島根原子力発電所2号炉
防波壁及び1号放水連絡通路防波扉の
周辺斜面の安定性評価について
(コメント回答)

令和元年11月22日
中国電力株式会社

審査会合・現地調査における指摘事項

開削面露頭スケッチ

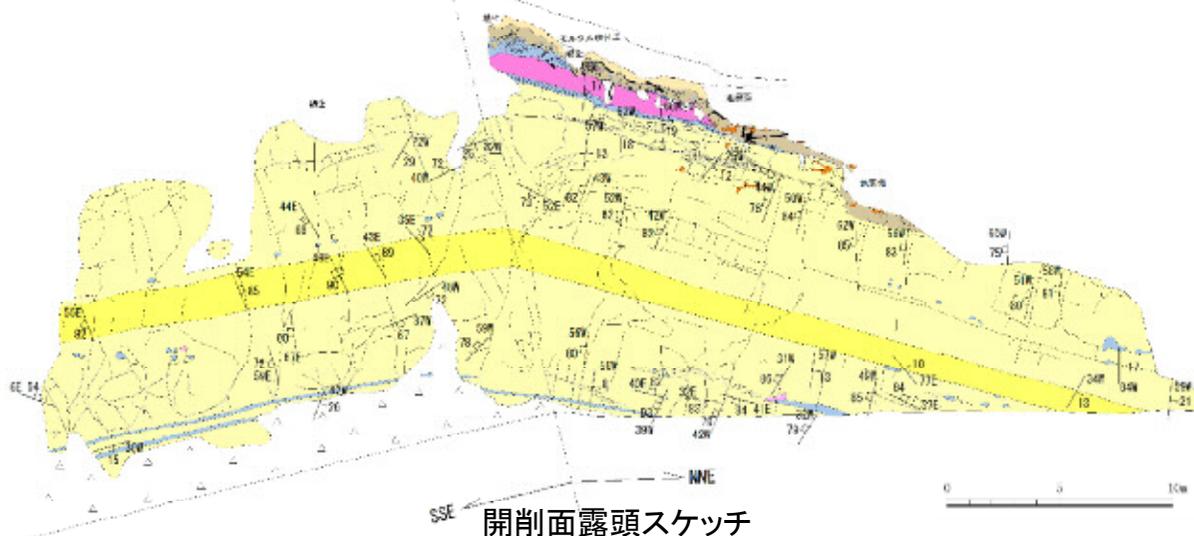
コメントNo. 1:

防災科研調査結果の地滑り地形①の範囲については、開削面露頭上部の礫質土に認められる黒色の層や凝灰岩と思われる礫の分布も踏まえて観察事実を整理するとともに、より詳細なルートマップを作成した上で、地形・地質の観点から表層すべりの有無について整理すること。

コメントNo. 2:

防波壁(西端部)の地山における表層すべりの層厚について記載を適正化すること。

・開削面露頭上部で認められた礫質土及び粘性土は、表層すべりの要因となる表層土に相当する可能性が考えられる。これらは、空中写真判読で認められた表層すべりを想定した厚さ数mの土砂に相当する可能性が考えられる。

- ・開削面露頭は凝灰岩を主体とし、最下部及び上部に黒色頁岩薄層、ほぼ中央に火山礫凝灰岩層が認められる。これらの岩相境界は明瞭で、ほぼ平滑な境界を有する。また上部には貫入したドレライトが認められる。露頭最上部には、粘性土及び礫質土が分布する。
- ・層理面は北へ緩く傾斜し、これに直交する高角度割れ目が認められる。露頭全体が弱変質により淡褐色を呈するが、岩盤は堅硬である。シームや断層、褶曲、深層崩壊に伴う地滑り面は認められない。

1: 検討対象礫の薄片写真

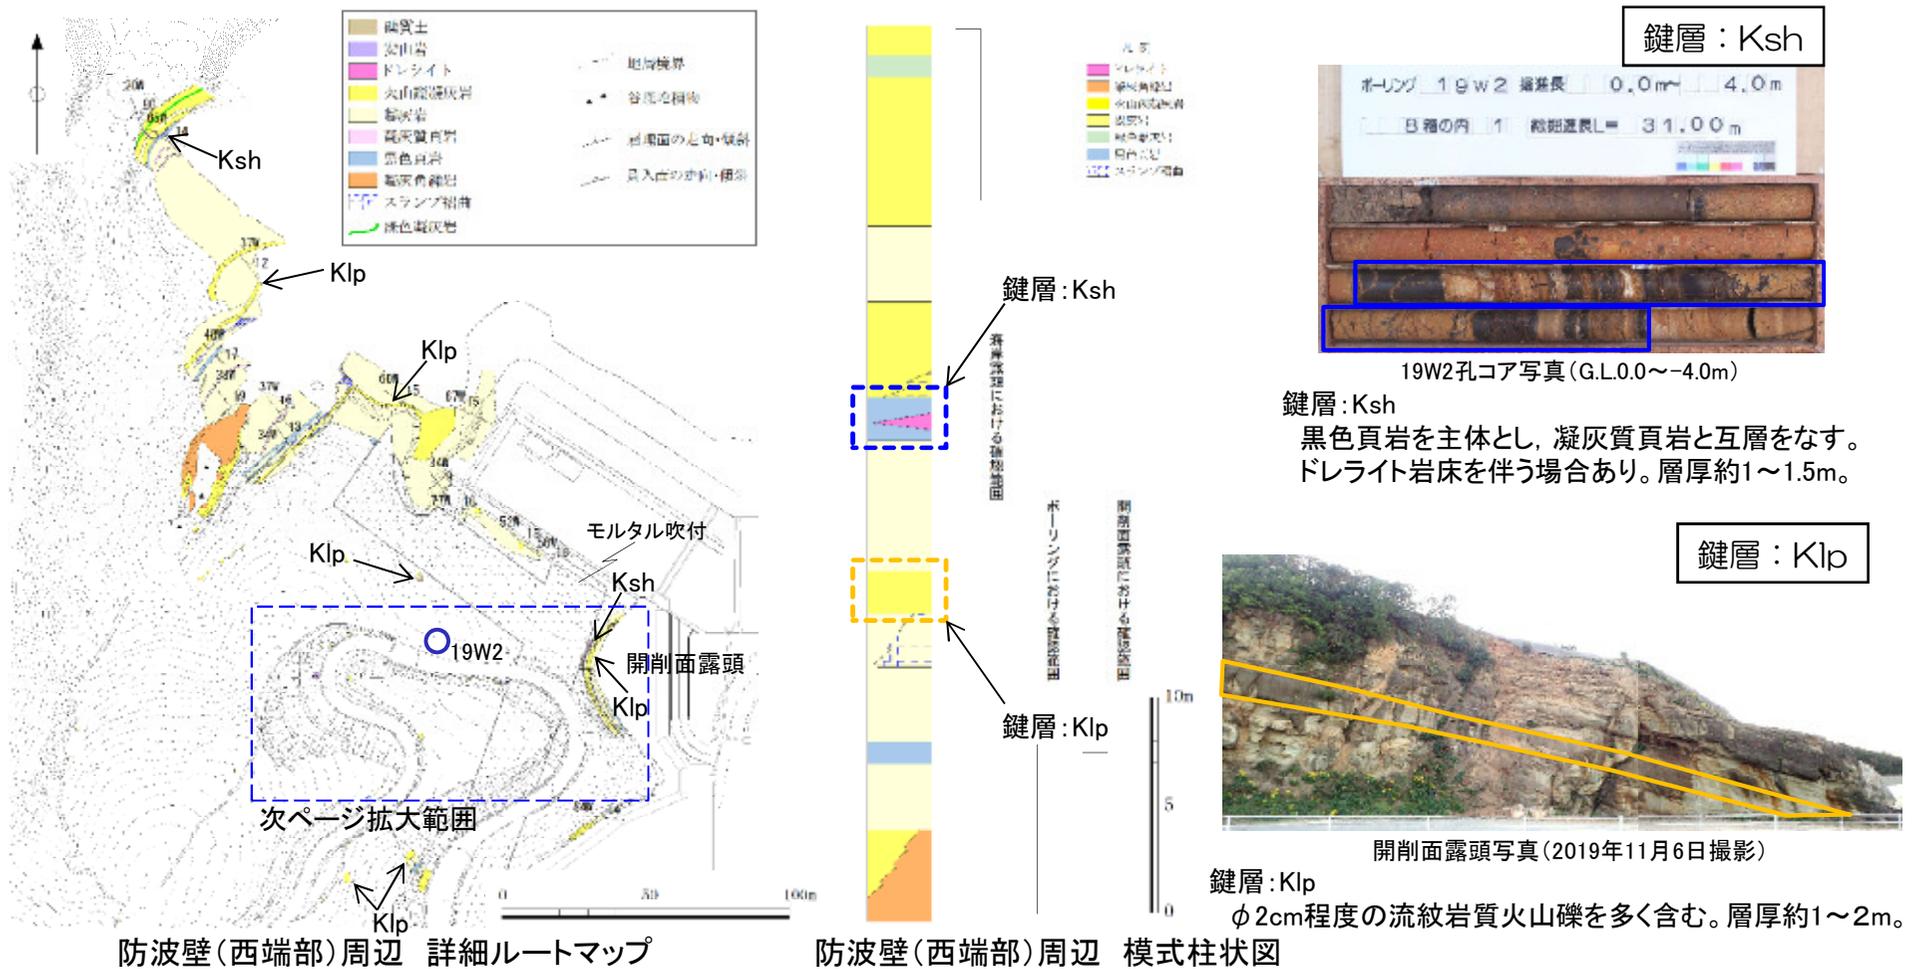
礫質土内部に認められる礫について、その性状を確認した。

- ・肉眼観察の結果、この礫は、 ϕ 約10cmの亜角礫で、全体に赤褐色を呈し、強変質により軟質であり、半クサリ状である。酸化変質の進んだ凝灰岩と考えられる。
- ・鏡下観察の結果、この礫は全体に変質鉱物に置換されているが、ガラスの組織や鉱物片が認められることから、凝灰岩と考えられる。

以上のことから、礫質土内部に認められる礫は酸化変質の進んだ凝灰岩と考えられる。敷地に凝灰岩は広く分布していることから、周辺岩盤から供給された礫と考えられる。

防波壁(西端部)周辺の詳細ルートマップ

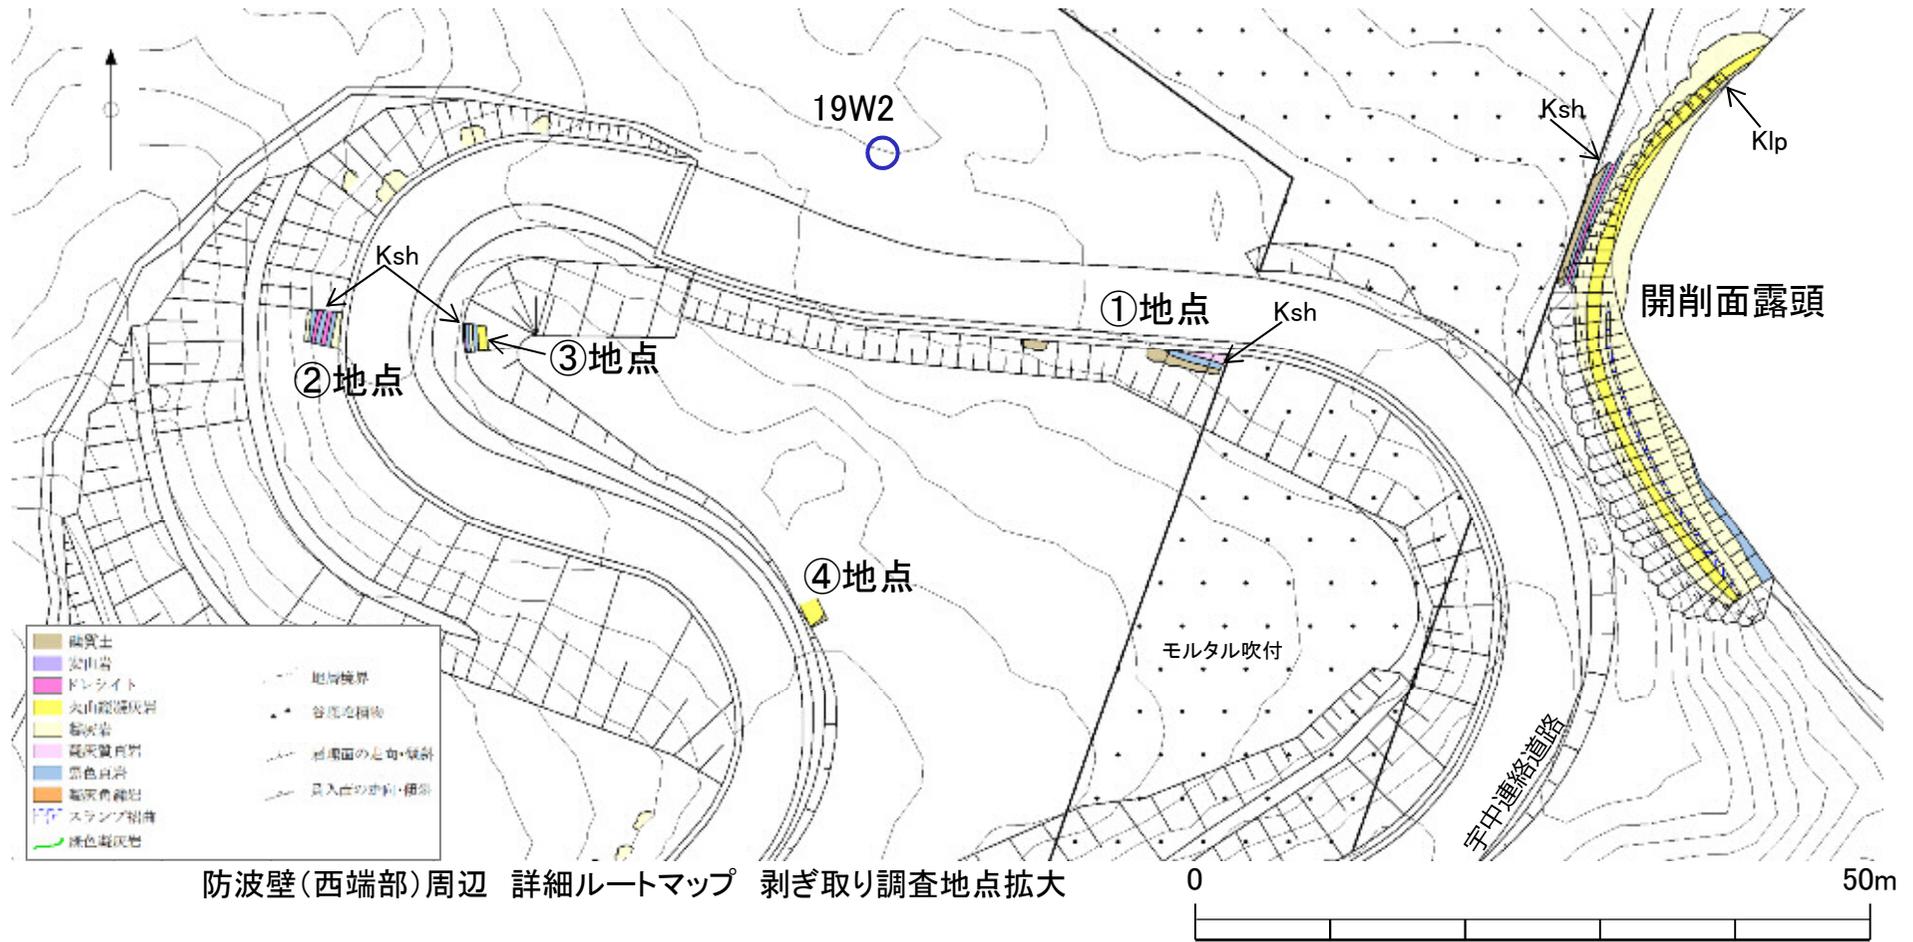
防波壁(西端部)周辺において、ボーリングコアや露頭の状況を整理し、より詳細なルートマップを作成した。また、これらの情報に基づき、この地域の詳細な模式柱状図を作成した。

- 調査地点周辺は、凝灰岩及び火山礫凝灰岩を主体とし、凝灰角礫岩や黒色頁岩、ドレライトを挟む。西北西~北西走向、北東緩傾斜であり、局所的なスランプ褶曲が認められる。
- 複数箇所を確認される特徴的な岩相を鍵層として整理した。この付近では、火山礫凝灰岩からなるKlpと黒色頁岩を主体とするKshを鍵層として扱う。

調査結果を踏まえた対策工の検討

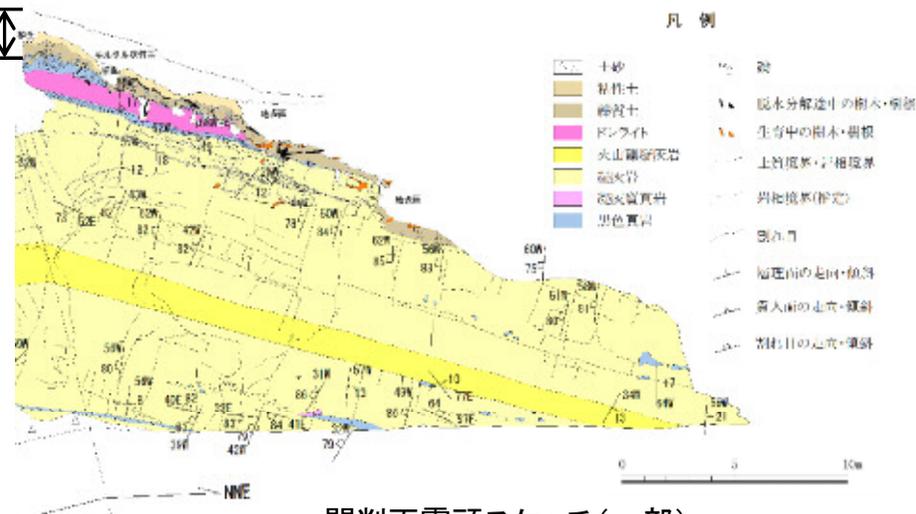
防災科研調査結果の地滑り地形付近において確認された礫質土及び粘性土については、過去の表層すべりの可能性が完全に否定できないことから、防波壁周辺斜面の安定性確保のため、撤去することとする。

撤去範囲については、防波壁に与える影響を考慮し、尾根線に囲まれた内側の範囲について、岩盤部までの礫質土及び粘性土を全て撤去することとする。

開削面露頭スケッチ

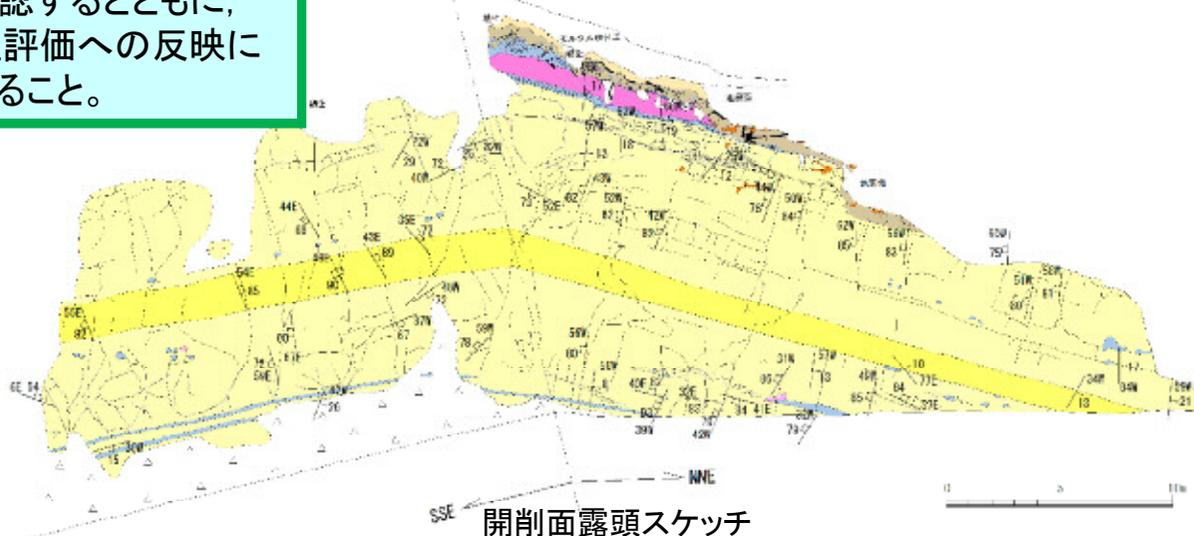
コメントNo. 3:

ボーリングコア及び露頭において確認された局所的に岩級の低い凝灰岩について、その性状や連続性を確認するとともに、斜面の安定性評価への反映について検討すること。

- ・開削面露頭は凝灰岩を主体とし、最下部及び上部に黒色頁岩薄層、ほぼ中央に火山礫凝灰岩層が認められる。これらの岩相境界は明瞭で、ほぼ平滑な境界を有する。また上部には貫入したドレライトが認められる。露頭最上部には、粘性土及び礫質土が分布する。
- ・層理面は北へ緩く傾斜し、これに直交する高角度割れ目が認められる。露頭全体が弱変質により淡褐色を呈するが、岩盤は堅硬である。シームや断層、褶曲、深層崩壊に伴う地滑り面は認められない。

開削面露頭スケッチ

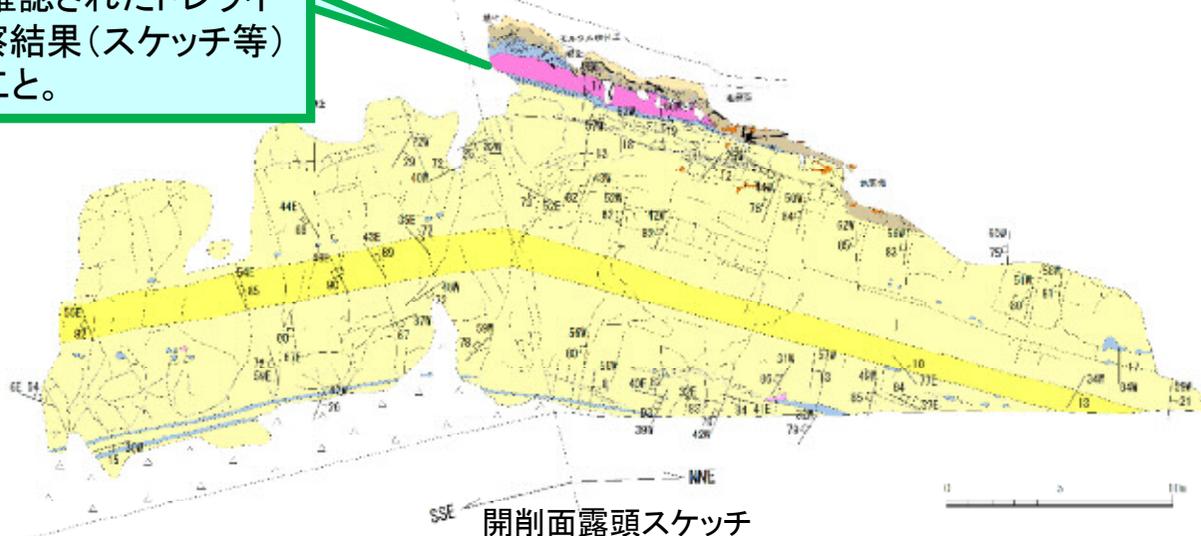
コメントNo. 4:
ボーリングコア及び開削面露頭において確認されたドレイトを露頭観察結果(スケッチ等)に反映すること。

- ・開削面露頭は凝灰岩を主体とし、最下部及び上部に黑色頁岩薄層、ほぼ中央に火山礫凝灰岩層が認められる。これらの岩相境界は明瞭で、ほぼ平滑な境界を有する。また上部には貫入したドレイトが認められる。露頭最上部には粘性土及び礫質土が分布する。(上スケッチ図はコメントを踏まえ露頭観察結果を反映済)
- ・層理面は北へ緩く傾斜し、これに直交する高角度割れ目が認められる。露頭全体が弱変質により淡褐色を呈するが、岩盤は堅硬である。シームや断層、褶曲、深層崩壊に伴う地滑り面は認められない。

No. 5 防波壁(西端部)の凝灰岩の性状
開削面露頭 観察結果

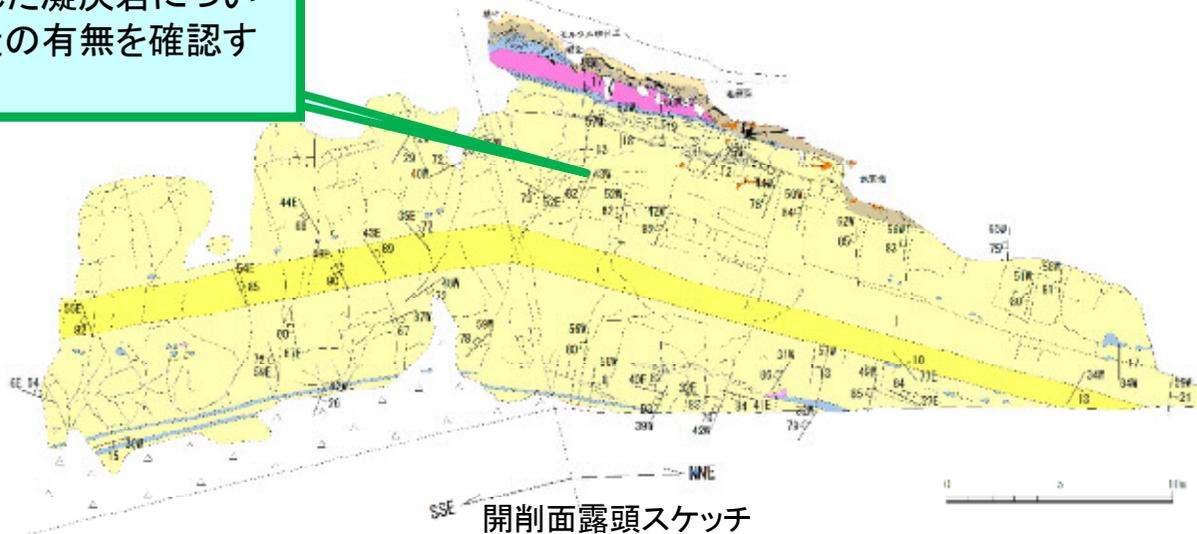
コメントNo. 5:
ボーリングコア及び露頭において確認された凝灰岩について、溶結構造の有無を確認すること。

- ・開削面露頭は凝灰岩を主体とし、最下部及び上部に黒色頁岩薄層、ほぼ中央に火山礫凝灰岩層が認められる。これらの岩相境界は明瞭で、ほぼ平滑な境界を有する。また上部には貫入したドレライトが認められる。露頭最上部には、粘性土及び礫質土が分布する。
- ・層理面は北へ緩く傾斜し、これに直交する高角度割れ目が認められる。露頭全体が弱変質により淡褐色を呈するが、岩盤は堅硬である。シームや断層、褶曲、深層崩壊に伴う地滑り面は認められない。

3. 帯磁率測定結果

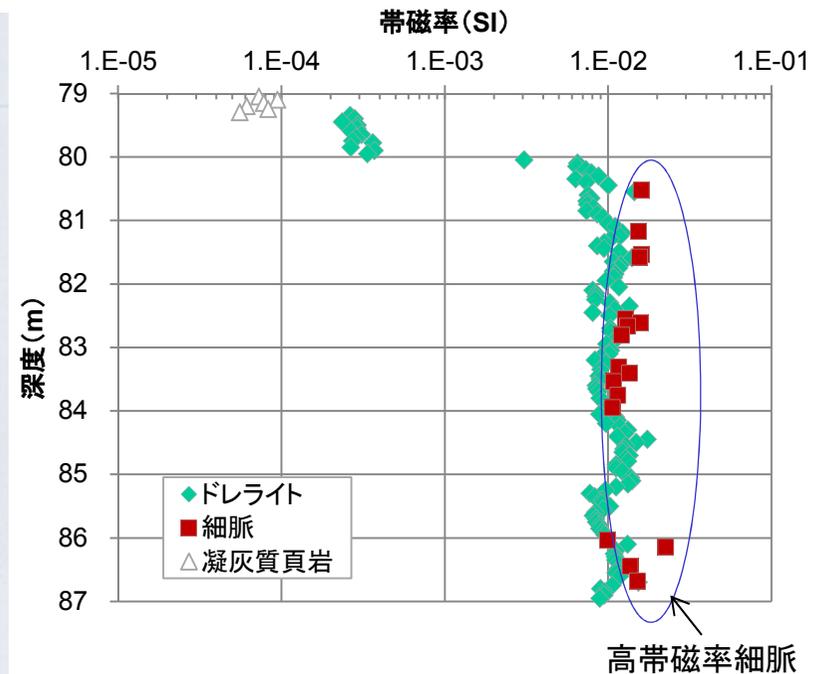
ドレライト及び細脈について、帯磁率を測定し、その値の特性について検討した。

- ・ドレライトの帯磁率は、 $10^{-3} \sim 10^{-2}$ SIのオーダーであり、貫入境界から約1m間は2オーダー程度低下した値である。
- ・細脈の帯磁率は 10^{-2} SIのオーダーであり、顕著な値の変化は認められなかった。これはドレライトに比べ $0.1 \sim 0.2 \times 10^{-3}$ SI程度高い値である。

No. 7 礫質土及び粘性土の物性設定の妥当性
開削面露頭上部 観察結果

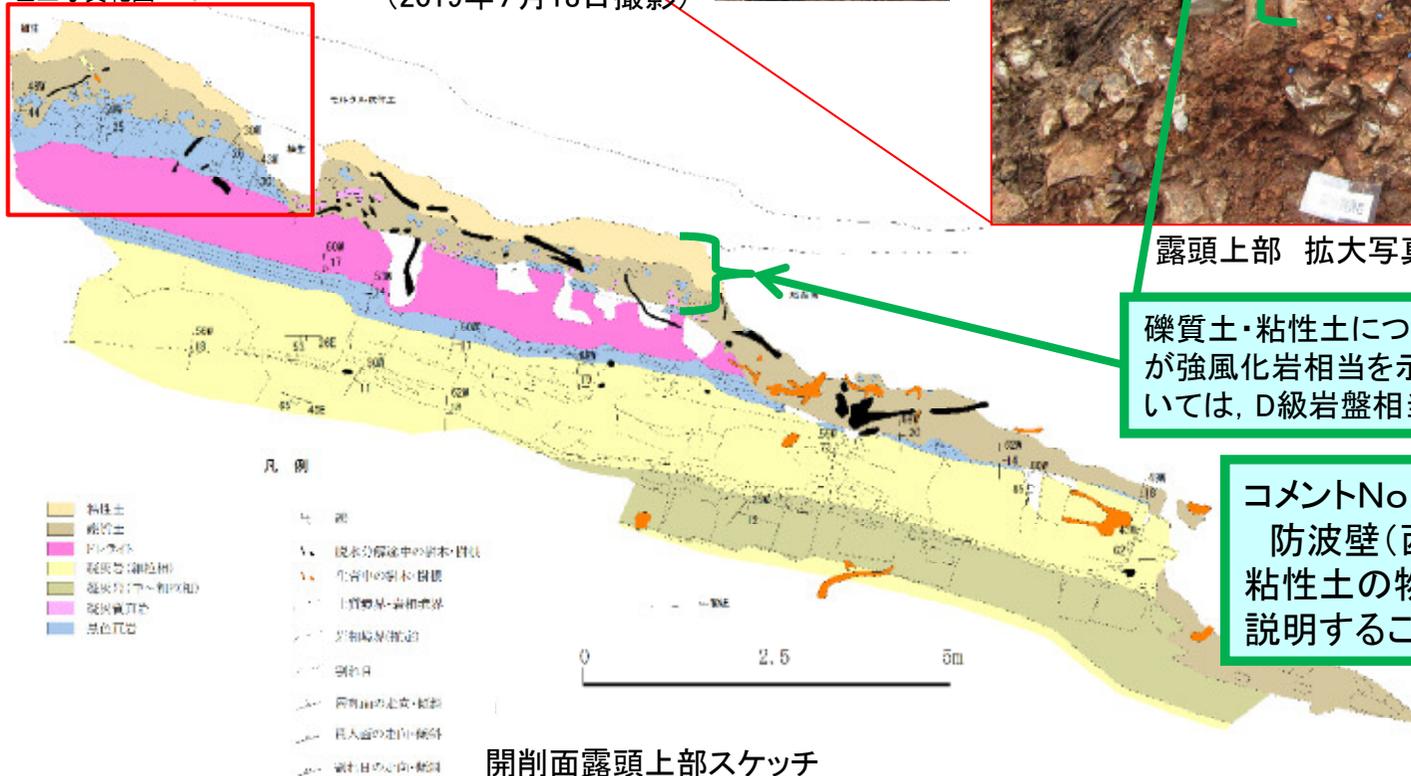
コメントNo. 7:

防波壁(西端部)における礫質土及び粘性土の物性設定について、妥当性を説明すること。

礫質土・粘性土については、動的貫入試験によるNd値が強風化岩相当を示すことから、地盤の安定解析においては、D級岩盤相当としている。
